SAMRÅDSREDOGÖRELSE

Tillhörande detaljplan för del av fastigheten

ROTORP 3:130m.fl.

ROTORP, HALMSTADS KOMMUN,
Standardförfarande, KS 2017/00239
Samhällsutvecklingsavdelningen 2023-12-21

Figur 3

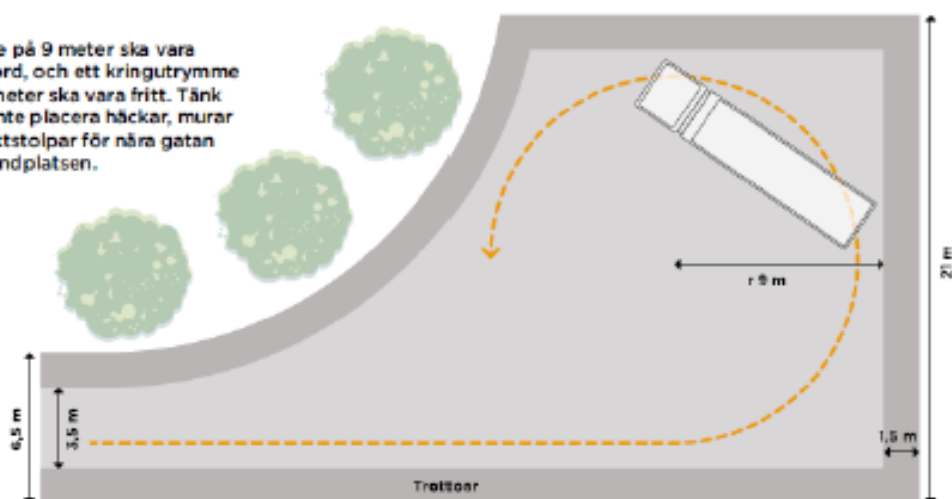
- Det ska finnas genomfartsväg eller vändningsmöjlighet enligt nedan.

En radie på 9 meter ska vara hårdgjord, och ett kringutrymme på 1,5 meter ska vara fritt. Tänk på att inte placera häckar, murar eller lyktstolpar för nära gatan eller vändplatsen.

Hur avfallshantering ska lösas saknas och behöver förtydligas.

Projektering är ännu inte påbörjad för ny förskola men detaljplanen säkerhetsställer att tillräckligt stor yta finns för att följa HEMs riktlinjer gällande avfallshantering.
